核燃料輸送物設計変更承認申請書における変更箇所

MSF-24P 型核燃料輸送物

令和 4 年 1 月 1 2 日

四国電力株式会社

(二八)-第 A.1 図 標準的な輸送物の取扱いの流れ

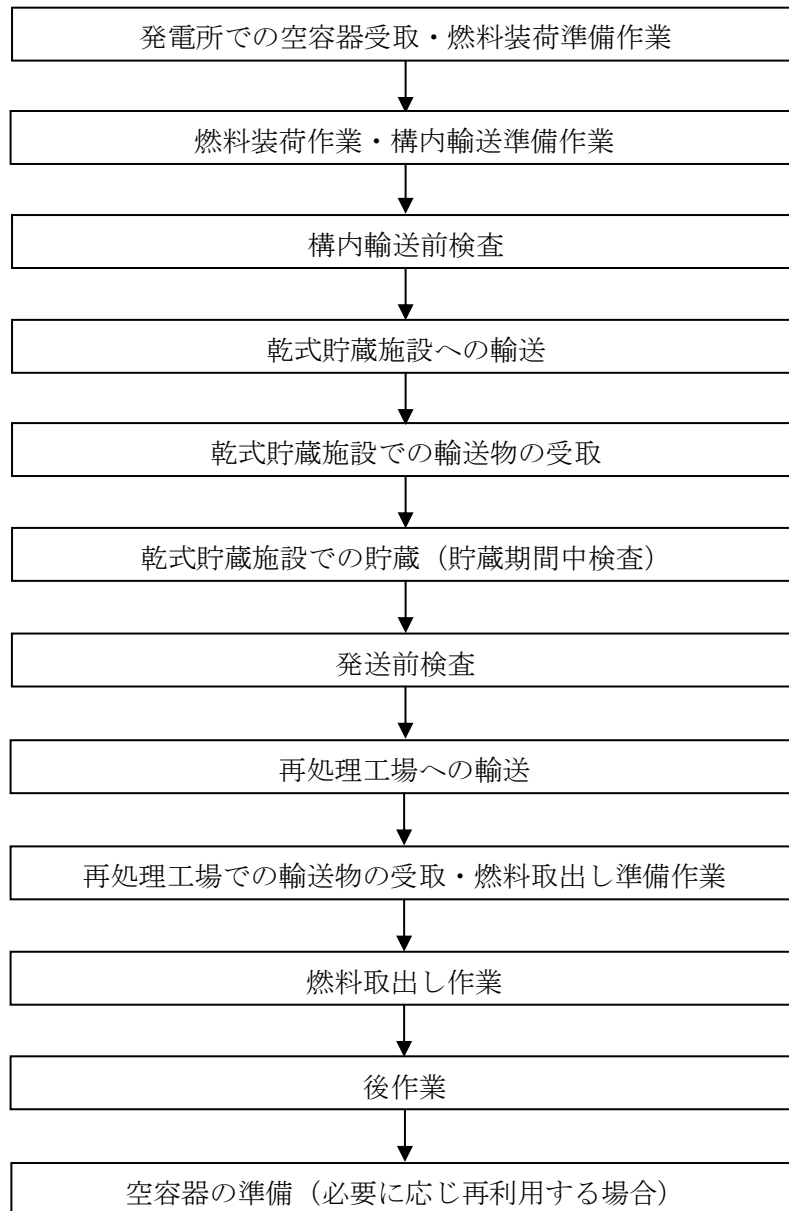
A.1.1 発電所での空容器受取・燃料装荷準備作業

輸送容器は、建屋内作業場に移動し、蓋を取り外して、クレーンにより燃料プールに吊り下ろし、燃料装荷準備を行う。

(1) 水切作業

岸壁クレーン及び水平吊具を用いて、輸送容器を運搬船から吊り上げ輸送車両上に固縛する。
